原子力規制における検査制度見直しに伴う
原子炉施設保安規定変更認可申請について

令和2年7月1日
四国電力株式会社

1. 原子力規制における検査制度の見直しに伴う保安規定変更について

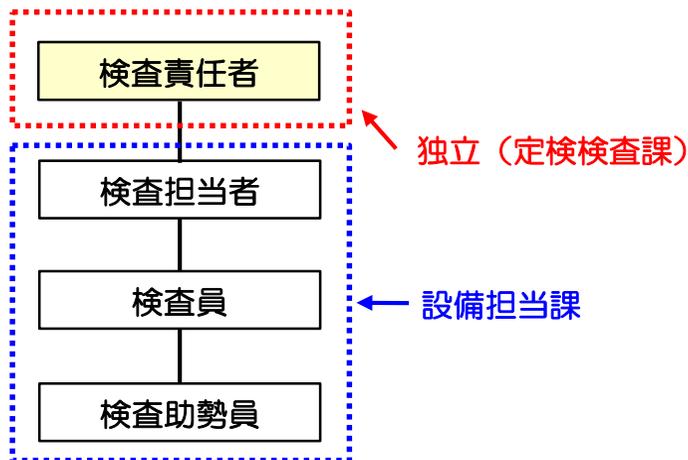
検査の独立性確保のため、設備管理組織もしくは工事実施組織とは別の組織から検査責任者を指名し、検査責任者の責任の元で検査を実施する。

2 所長は、第4条に定める保安に関する組織のうち、検査対象となる設置または変更の工事を実施した組織とは別の組織の者を、検査責任者として指名する。

2 所長は、第4条に定める保安に関する組織のうち、検査対象となる設備の設備管理部署とは別の組織の者を、検査責任者として指名する。

<検査体制の変更イメージ>

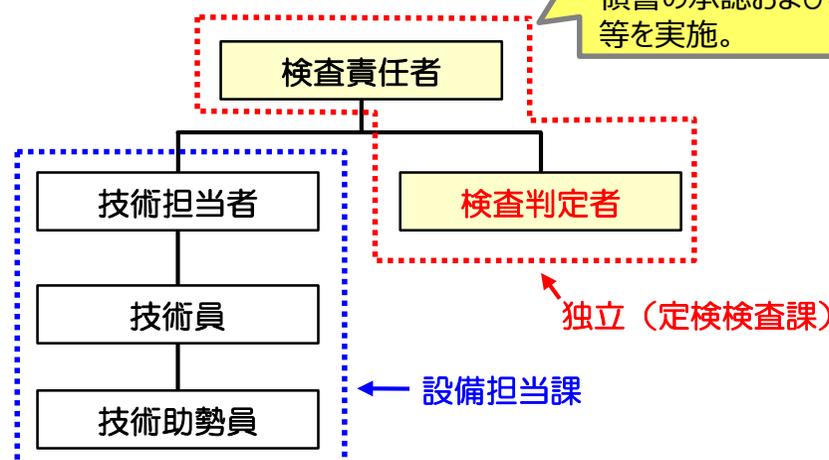
<独立性の確保>
 検査責任者および検査判定者は検査対象設備の設備担当課以外から選出が必要。検査要領書の承認および検査の判定等を実施。
